**POTS ECHAPPEMENT (Code 66677)**

<b>Avertissement</b>	<p>Dans le cadre du suivi navigabilité de l'ULM Sensation, ce bulletin de service a été élaboré pour informer les propriétaires de Sensation d'un point de vigilance affectant la sécurité des vols.</p> <p>Le non-respect de ces recommandations peut entraîner de graves conséquences pour l'équipage de l'ulm.</p>
----------------------	---

<b>Applicabilité</b>	Uniquement les Sensations équipés des pots du fournisseur CKT (voir plaque identification sur le silencieux)
----------------------	--

*Vue CAO des pots d'échappement CKT installés sur l'appareil*

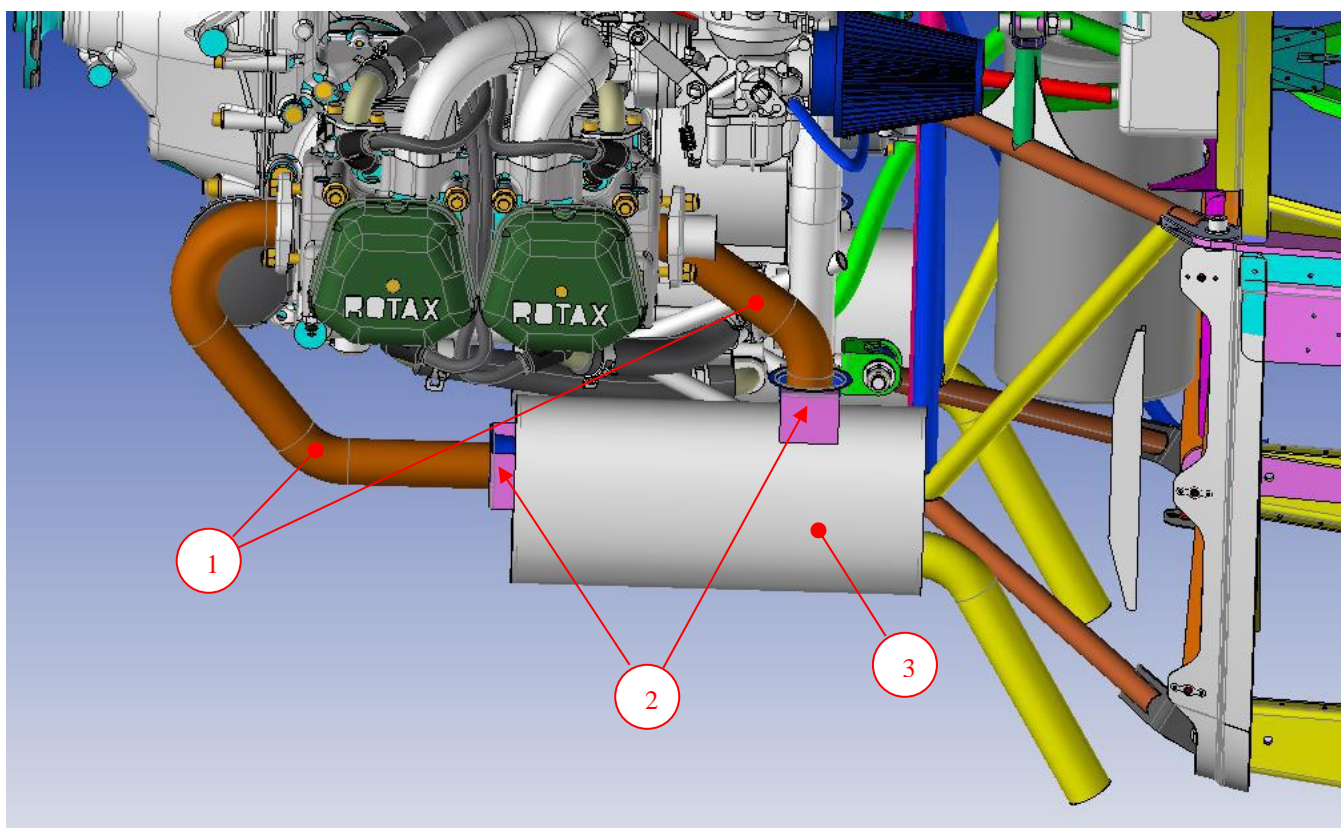
Les pots d'échappement du Sensation se présentent sous la forme de pipes d'échappement (1), d'emboîtements rotulés (2) et d'un volume servant d'absorption et de silencieux (3).  
L'objet du présent bulletin de service est d'attirer l'attention des utilisateurs sur le vieillissement possible des différentes parties et de proposer des points de contrôle périodiques.

*Vue des échappement côté droit de l'appareil*

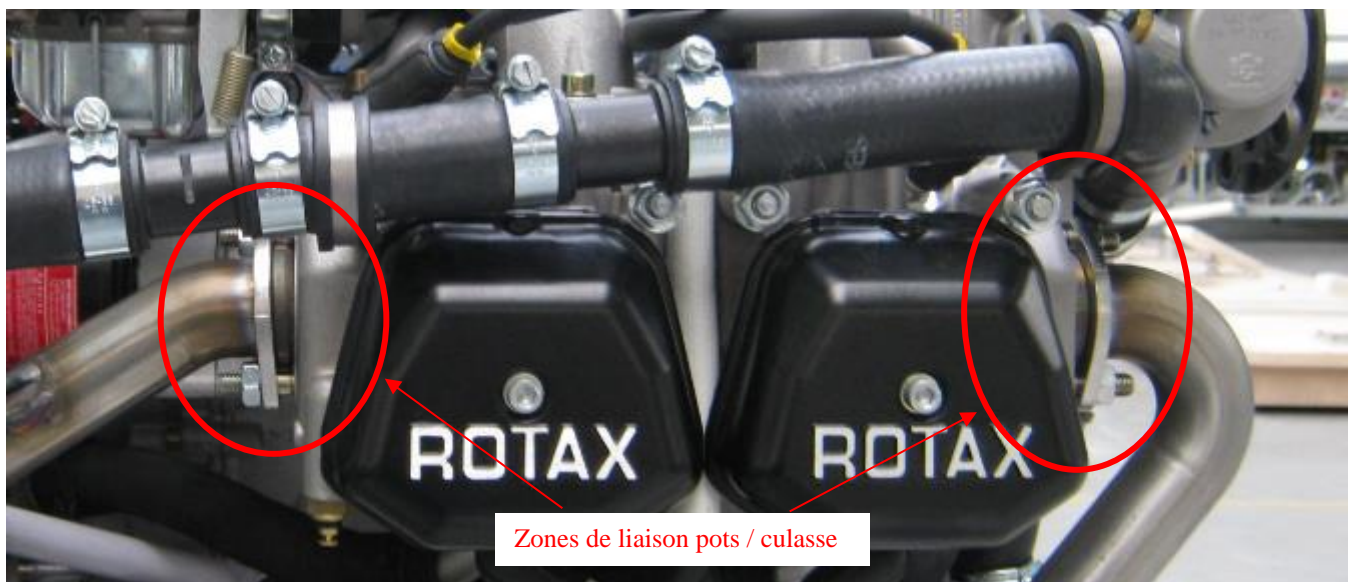
Les pipes d'échappement et leur liaison au moteur sont le siège de fortes contraintes thermiques et mécaniques en particulier les cylindres avant. Des ruptures ont été observées au niveau de la liaison avec l'embout entrant dans la culasse.

Les liaisons rotulées se déboîtent parfois légèrement pendant un démarrage ou un arrêt brutal.

Les enveloppes du silencieux ont déjà fait l'objet de criques rapidement propagées.

1. Inspecter visuellement les quatre pipes d'échappement en particulier au niveau de la liaison avec l'embout entrant dans la culasse.

- Vérifier le bon emboîtement des liaisons rotulées. Elles doivent être maintenues fermement en butées par la pression des ressorts (au moins 2 kgf pour les décoller de leur butée). Sinon remplacer les 2 ressorts.

- Démonter les pots d'échappement entièrement.
- Effectuez un contrôle visuel minutieux puis un contrôle par ressuage dans les zones où des criques sont suspectées.
- En présence de criques inférieures à 5 mm ou de porosités inférieures à 1 mm sur les pipes d'échappement (pour les autres parties doubler ces valeurs), procédez à une réparation par soudure TIG. Au-dessus de ces valeurs, remplacez l'élément.
